## Kevert szerkezetek

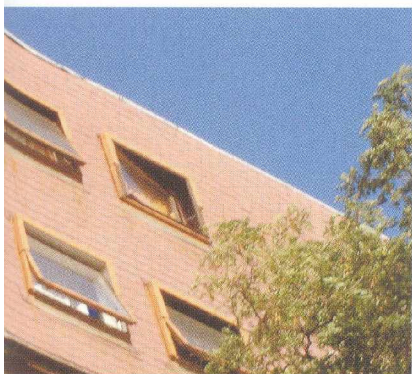
A képen egy nyolcemeletes társasház manzárd rendszerű, 75-fokos hajlásszögű tetősíkja látható, és az ebben elhelyezett

ablakok. Első pillantásra csak a hiányzó bádorgorítás tűnik fel a jobb oldali felső szárnyon, majd a szárny eltérő állása ragasztja oda a tekintetet.

- Ismert és népszerű a nyílászáró-beépítőknél a tokba rögzítő beépítési mód, mert egyből kész megoldást ad. Itt azt a hibát követték el a kivitelezők, hogy tetőablaktokba építették be a bukó-nyíló nyitásmódú ablakszerkezetet. A nyitásmód eltérés jól látszik a külső szemlélő

számára is. A felület a dőlt helyzet miatt csapóesőnek kitett, a fa vízorr és a gumitömítés nélküli szárny a vízvezetésre nem alkalmas.

- Az ablaknak igen sok tulajdonsága, műszaki paramétere van. Az alkalmazott megoldás azonban a legegyszerűbb, kezelhetőségi paramétert is érintő hibát tartalmaz, mert a szárny tömege befelé mozdítja a szárnyat mind a nyíló, mind a bukó helyzetben. Így a zárás a szárny súly ellenében történik, enyhén szólva is nehézkes, melyet a kisméretű kilincs csak tovább nehezít. A látszó vasalatos bukó-nyíló megoldás egyáltalán nem nevezhető korszerűnek. A lakók a részellőztetés megoldására biztonsági láncot szereltek fel a tokra és a szárnyra, mely a nyitás-zárás során a szárnyat tartó kezecskéket becsípheti, oldása után a szárny lenyílása balesetet okozhat.

Az ablakszerkezet vízorrkiképzése, a tok alsó csomópont a függőleges helyzetnek megfelelő kiképzésű, a vízvezetésre képtelen, a gumitömítés nélküli szárny-szerkezet vízzárásra alkalmatlan, ezért minden esetben többé-kevésbé beázik, rongálva az alatta lévő parapetet. A nagyméretű szárny a gyártás méretpontatlanságai miatt gyenge légzárású, húzatos. A gyenge hőszigetelő képesség miatt az üvegen párakicsapódás is előfordul.

- Az eredeti tetőablak-szerkezet építőipari műszaki engedéllyel nem rendelke-

zik, típusát tekintve korszerűtlen, a gyártó nem deríthető fel. A beszerelt ablakszerkezet műszaki paraméterei gyengék, a tetőablak funkcióra alkalmatlan. A tetőablak nem illeszkedik a kapható típus-szerkezetek méretrendszerébe. Ennek a korszerűtlen és hibás szerkezeti megoldásnak a javíthatósága nem vezet eredményre.

- Ezért csak a tetőszerkezet átalakítása és új, korszerű tetőablakok beépítése vezet eredményre, melyet a homlokzati kép miatt a többi tetőablakkal együtt érdemes elvégeztetni.
